2025 年 8 月
株式会社ミスミ
日本企業体
金型事業グループ

「無給油スライドプレート - 鋳物 20mm タイプ-」カタログ修正のご案内

無給油スライドプレート - 鋳物 20mm タイプ-

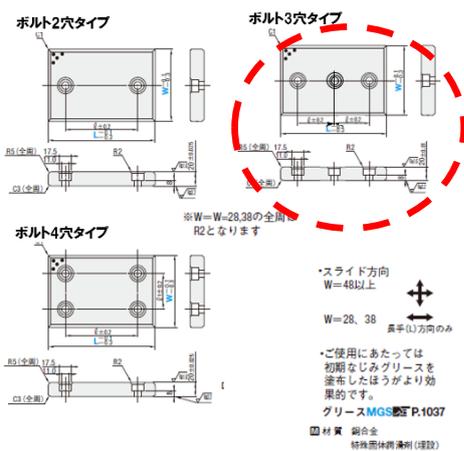
- ① 5 型式 (MWF28-300, MWF38-300, MWF48-300, MWF58-300, MWF75-300) のボルト穴を 2 穴タイプから 3 穴タイプへ修正いたします。

- ・ボルト 3 穴タイプ 図面追加修正
- ・ボルト 3 穴タイプ 識別 L (300) 追加修正

- ② 5 型式 (MWF75-75, MWF100-300, MWF125-350, MWFT100-300, MWFT125-300) の寸法誤記を修正いたします。
